SS 189 e SS 121

ITINERARIO PALERMO - AGRIGENTO

Lavori di ammodernamento del tratto Palermo - Lercara Friddi, lotto funzionale dal km 14,4 (km 0,0 del lotto 2) compreso il tratto di raccordo della rotatoria Bolognetta, al km 48,0 (km 33,6 del lotto 2 - svincolo Manganaro incluso), compresi i raccordi con le attuali S.S. n. 189 e S.S. n. 121

Report riepilogativo delle Modifiche Tecniche inserite in PV1

MODIFICA TECNICA (OS08)

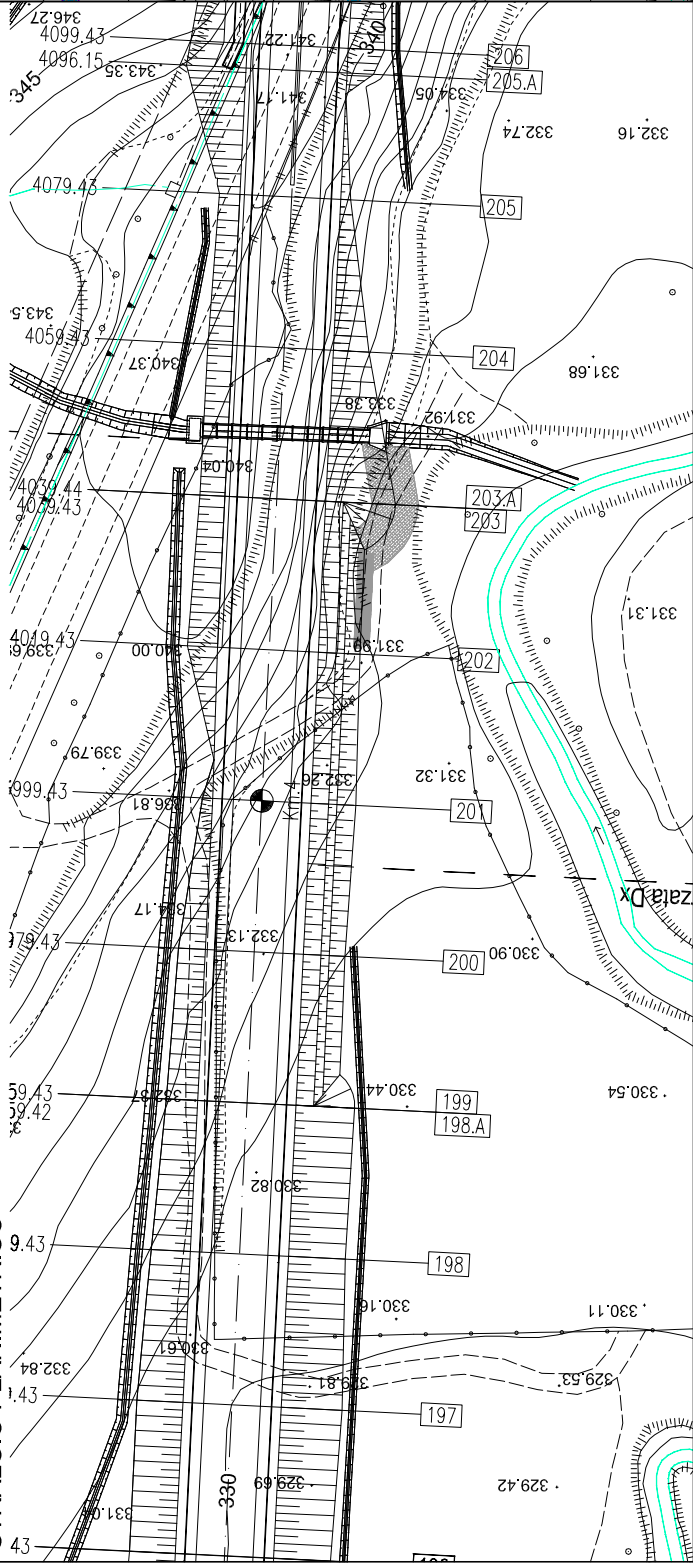
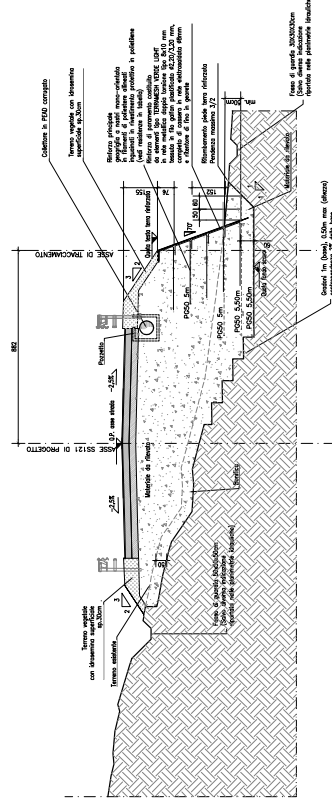
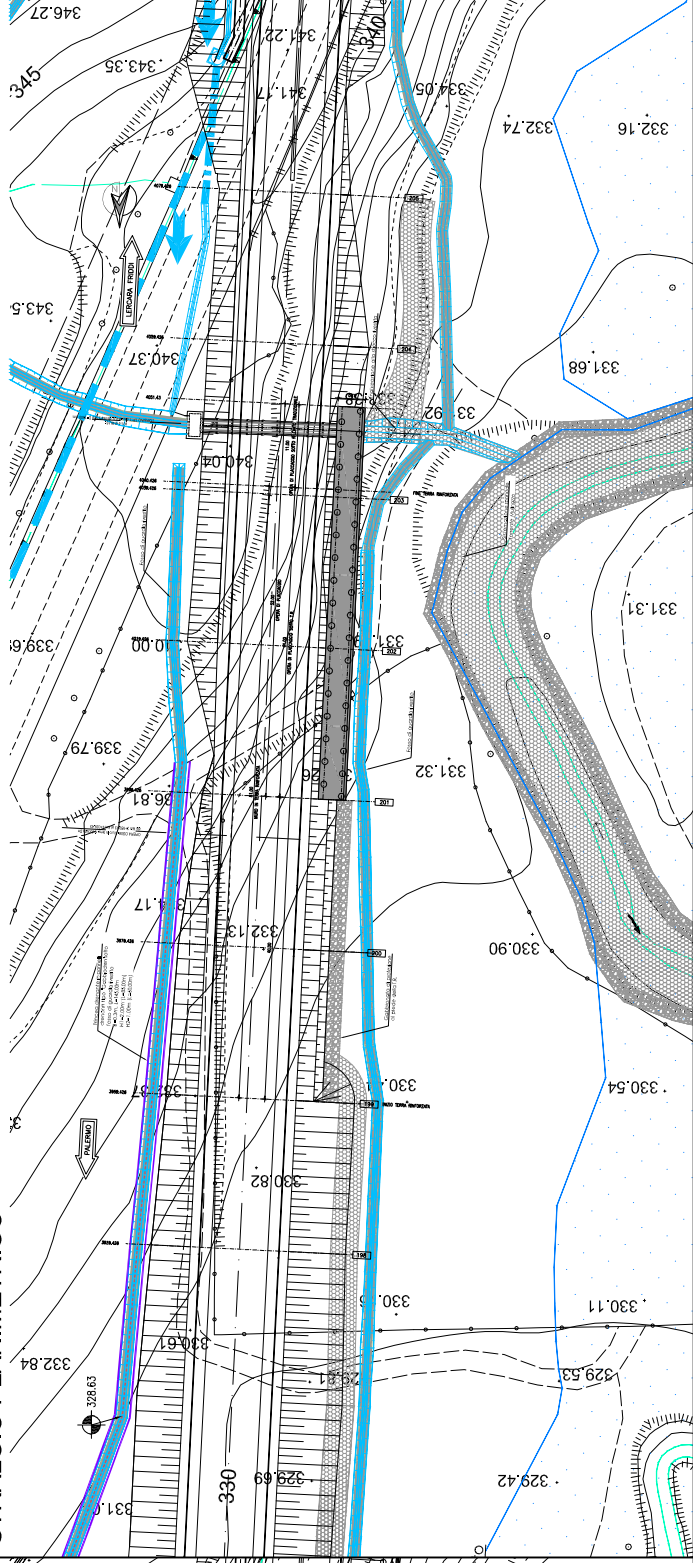
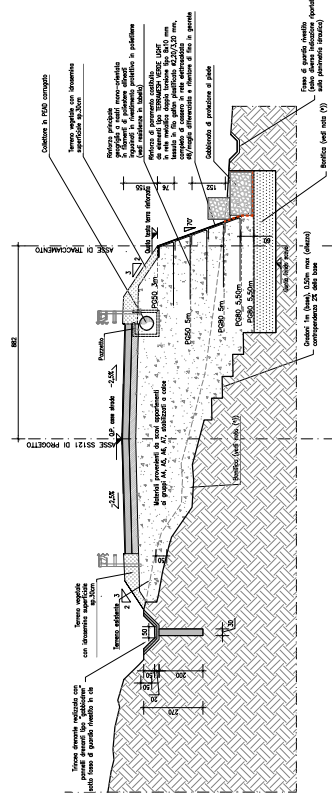
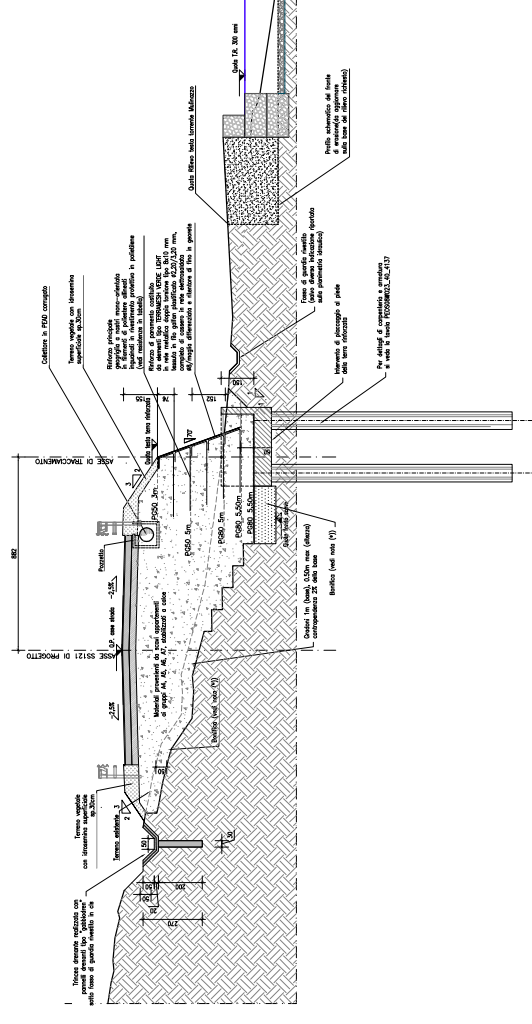
OGGETTO: La modifica tecnica n. 132, relativa alle WBS: OS08, AP04, SI19, viene emessa per introdurre degli interventi, ritenuti dal progettista necessari a seguito di un approfondimento del livello di indagine, tramite sopralluoghi e sondaggi nella zona interessata. A valle di tali indagini, si è potuto constatare, infatti, come nelle zone in cui è prevista la realizzazione delle opere in oggetto e nell'intorno delle stesse, sia riscontrabile un evidente mutamento dello stato dei luoghi, rispetto all'originario scenario investigato durante la fase di redazione del PEA e sulla base del quale sono state progettate le opere oggetto di revisione.

In particolare per tutto il tratto in esame, verrà realizzato un approfondimento della bonifica al piede del nuovo rilevato. Nel tratto di maggiore vicinanza dell'ansa del Torrente Mulinazzo si prevede l'inserimento di un'opera antiferrosione ed antiscalzamento, posta al piede del rilevato e costituita da una soletta in c.a. su pali, avente funzione di presidio del rilevato stesso nei confronti dei fenomeni erosivi, e nel rimanente tratto si prevede l'inserimento di gabbionate e/o materassi tipo reno al piede del rilevato, aventi funzione di protezione da eventuali futuri fenomeni di esondazione.

MODIFICA TECNICA (OS105)

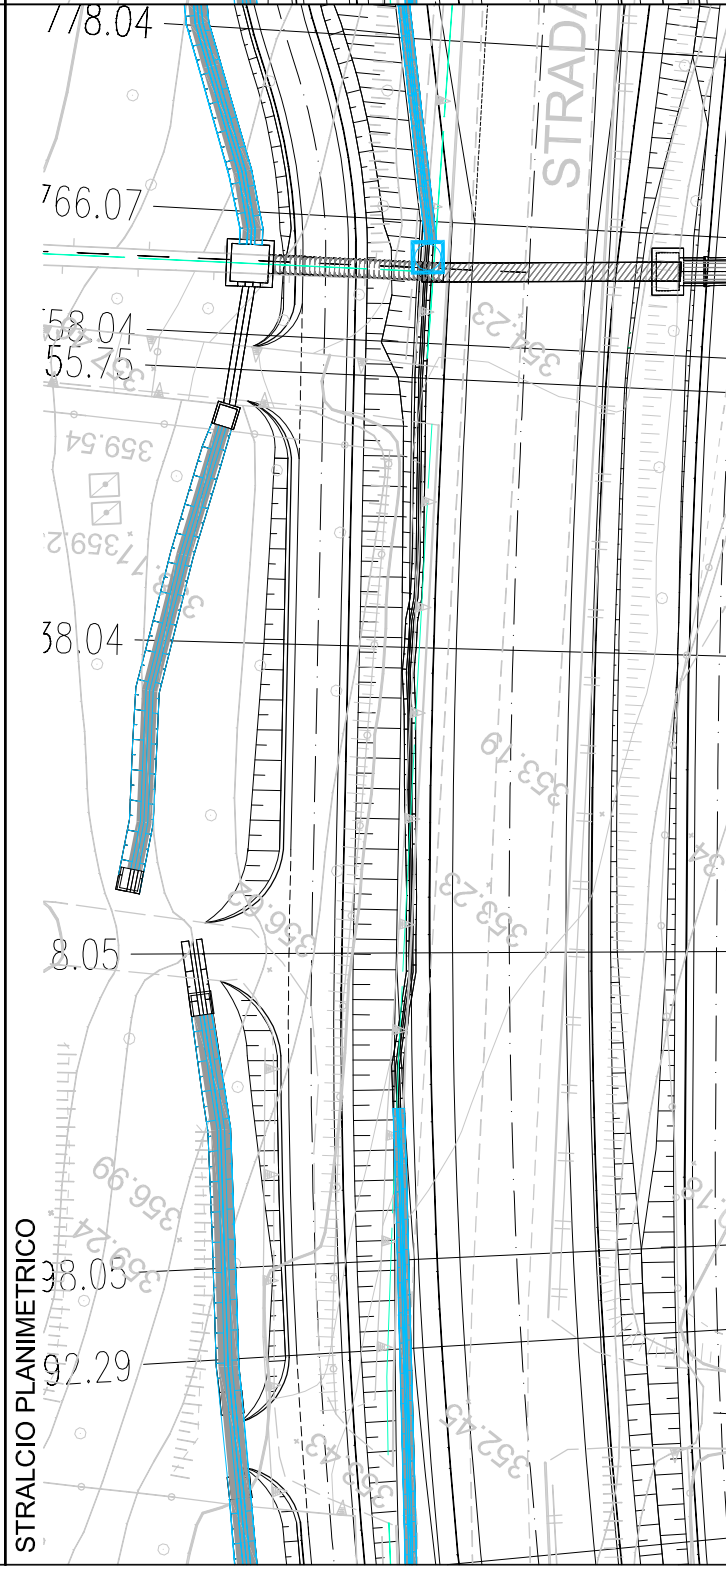
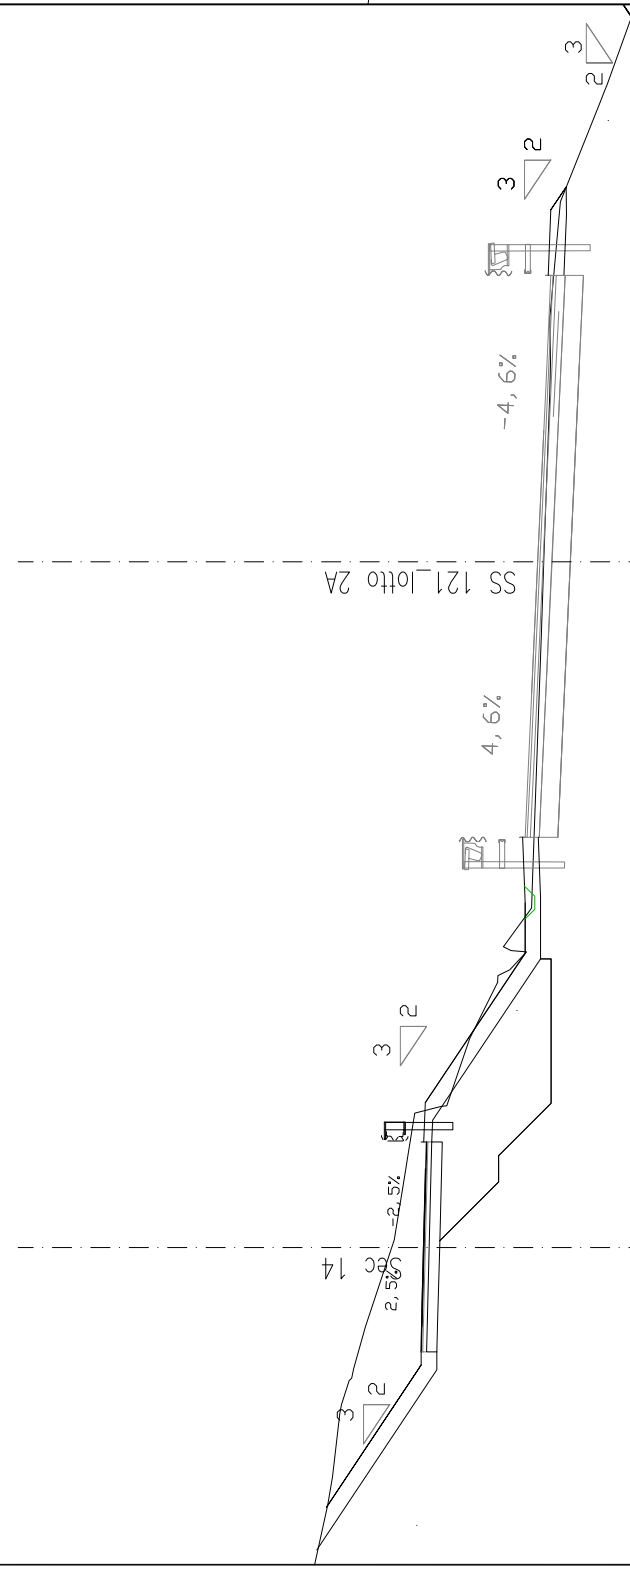
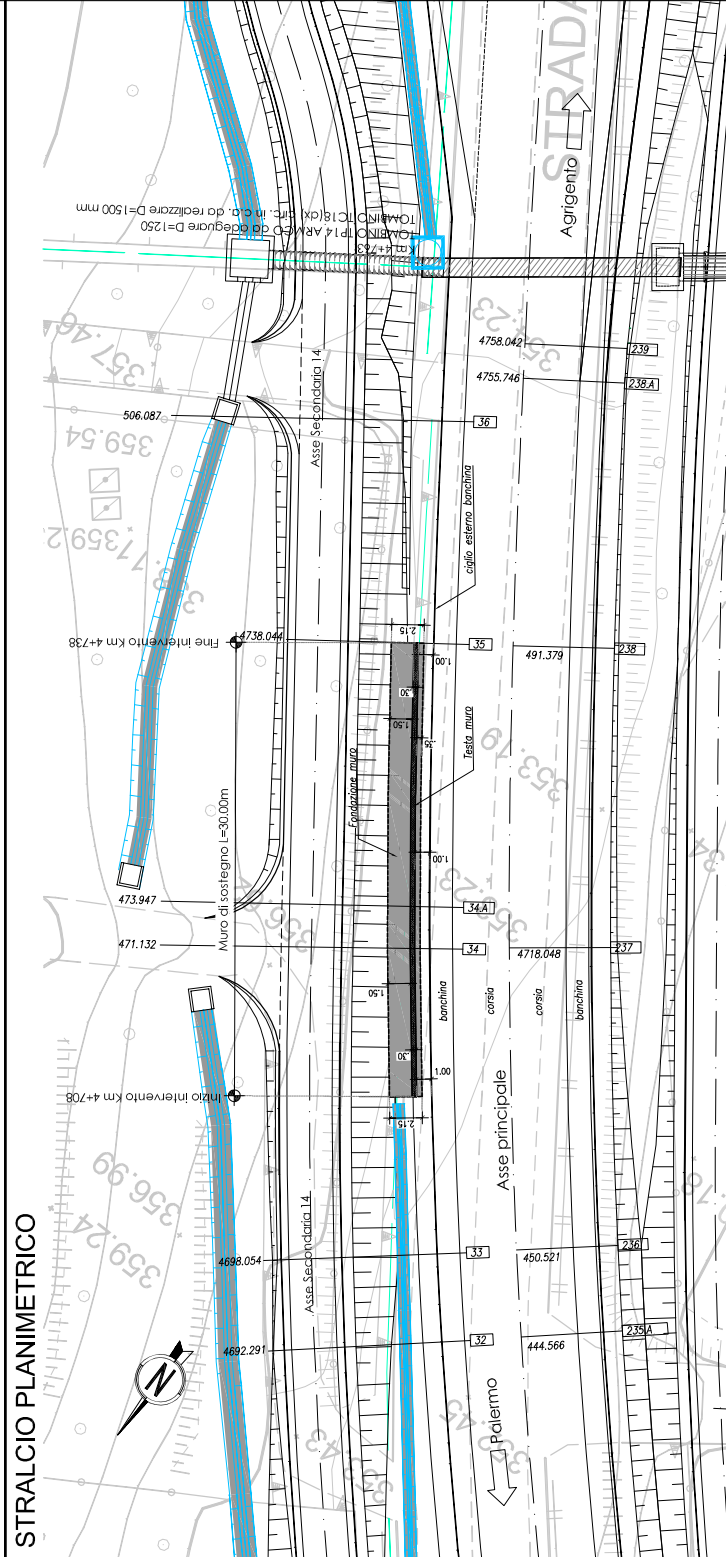
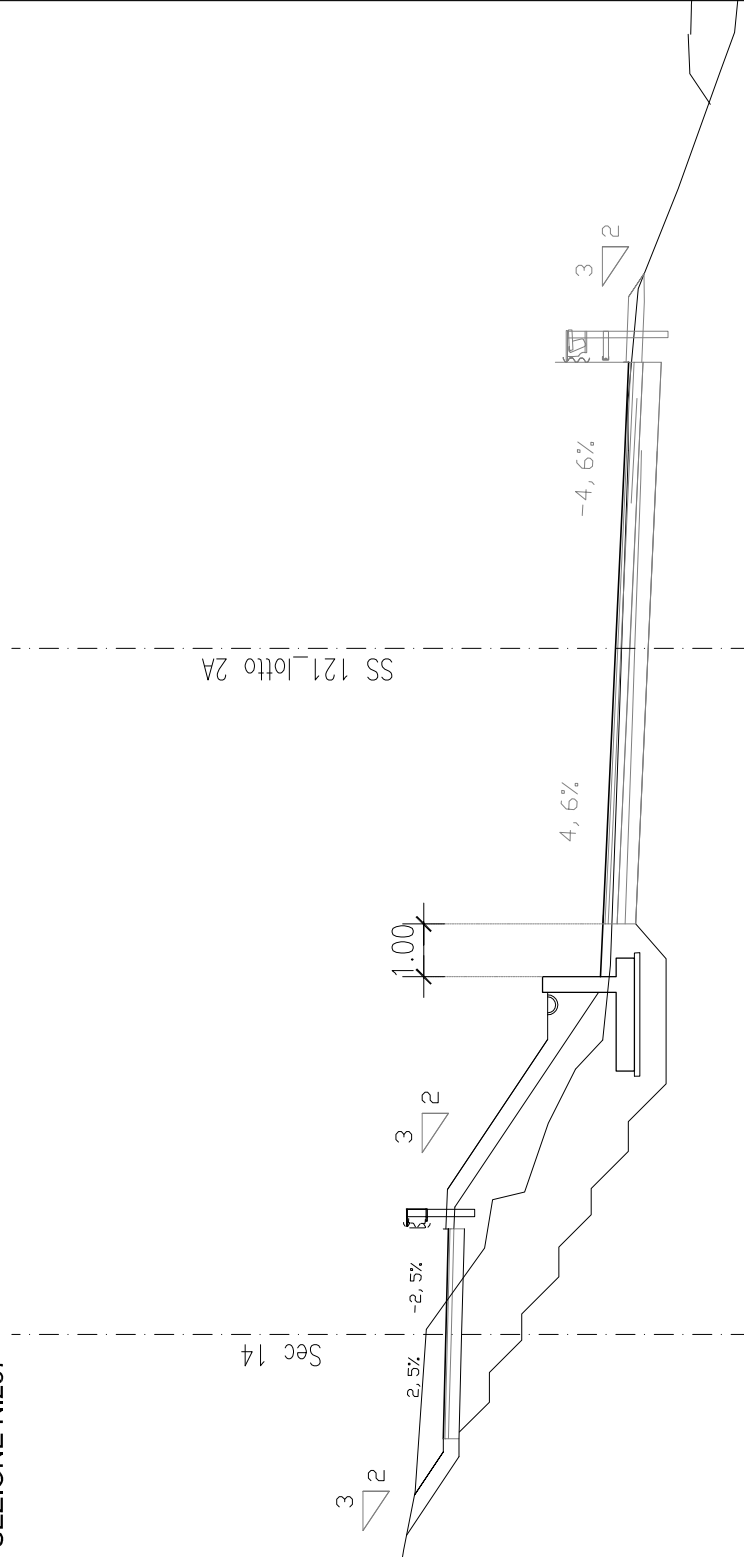
OGGETTO: La modifica tecnica n. 134 propone delle piccole variazioni altimetriche alla livelletta della viabilità secondaria 14, rispetto alla configurazione di Progetto Esecutivo, allo scopo di risolvere aspetti puntuali di collegamento tra la stessa viabilità ed alcuni accessi a proprietà private. Per un tratto limitato, in cui lo scostamento altimetrico tra la nuova livelletta e quella di PE è risultato più consistente, è stato previsto un muretto di sottoscarpa per contenere il piede della scarpata della viabilità secondaria, diversamente interferente con la piattaforma dell'asse principale. Il muretto in c.a. in argomento, codificato con la sigla "OS105", ha un'altezza di 1.40 m ed un'estensione di 30 m.
